Landesamt für
Geologie und Bergwesen

Vorentwurf - BP Nr. 01/2022 "Windrose II" Könnern

32-34290-1348/1/32719/2024

Legende: "Kupferschieferabbau bei Könnern-Golbitz" flächenhaft blau, Tagesöffnungen (Schächte und Lichtlöcher) blauer Punkt, Stollen blaue Linie

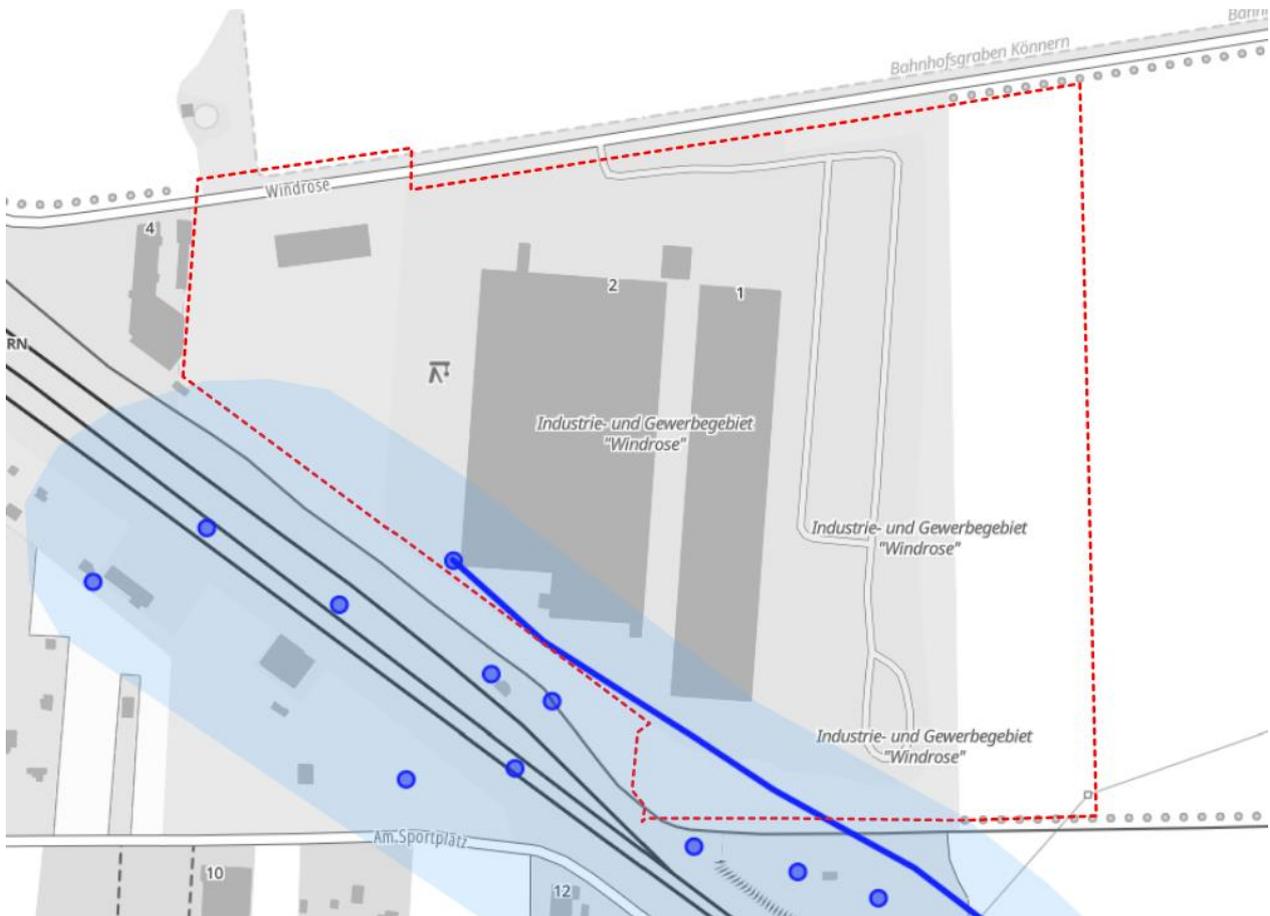
Der südliche Geltungsbereich des o. g. Bebauungsplans liegt in einem Gebiet, in dem ca. im 17./18. Jahrhunderts bergbauliche Arbeiten durchgeführt wurden. Hier wurde das Kupferschieferflöz des "Kupferschieferabbaus bei Könnern-Golbitz" oberflächennah, d. h. in Teufen kleiner 30 m bis in Teufen von 150 m abgebaut (Bergbau ohne Rechtsnachfolger).

Die im Kartenausschnitt dargestellte bergbauliche Situation hat aufgrund des Alters der risslichen Unterlagen eine gewisse Lageungenauigkeit. Nach den mir vorliegenden risslichen Unterlagen ist im Bereich des o. g. B-Plans kein flächenhafter Abbau umgegangen, er kann jedoch nicht völlig ausgeschlossen werden. Der Bereich wird südlich von einem Stollen gequert, an dessen Ende sich ein Schacht befindet.

Wie aus den Unterlagen hervorgeht, befinden sich zahlreiche Tagesöffnungen (Schächte und Lichtlöcher) im Bereich des ehemaligen "Kupferschieferabbaus bei Könnern-Golbitz". Die Lage der Tagesöffnungen ist nur noch teilweise anhand der im Gelände vorhandenen Klein- und Kleinsthalden erkennbar. Zu großen Teilen sind die Halden aber eingeebnet. Über den Verwahrungszustand der unterirdischen bergmännischen Hohlräume sowie der Schächte und Lichtlöcher liegen keine Angaben vor.

Die großflächigen Senkungen der Tagesoberfläche als Folge des Abbaus sind mit Sicherheit abgeklungen. Das Auftreten von örtlichen trichterförmigen Einbrüchen der Tagesoberfläche, so genannten Tagesbrüchen, als Folge des zu Bruchgehen noch vorhandener Grubenbaue kann nicht völlig ausgeschlossen werden.

Nach bisherigen Erfahrungen werden im zur Diskussion stehenden Bereich die Durchmesser möglicher Tagesbrüche 2 m nicht überschreiten.

Beim zu Bruchgehen von noch offenen Schachtröhren kann es jedoch zu weitaus größeren Tagesbruchdurchmessern kommen.

Bei möglichen Bauvorhaben ist den zu erwartenden bergbaulichen Einwirkungen auf die Oberfläche durch Anpassung von Lage, Stellung und Konstruktion der baulichen Anlage Rechnung zu tragen.

Die Sicherungsmaßnahmen sollten sich nach Art und Umfang der zu erwartenden Bodenverformungen und nach Bauart, Größe, Form und Bergschadensempfindlichkeit der baulichen Anlage richten.

Wegen der bergbaulichen Vorbeanspruchung des Deckgebirges ist ein zuverlässiges Regime der Fassung und Ableitung der Oberflächenwässer unbedingt erforderlich.

Sollten bei Gründungsarbeiten Anzeichen auf das Vorhandensein von bergmännischen Anlagen (Schächte, Lichtlöcher) angetroffen werden, bitte ich um umgehende Information.
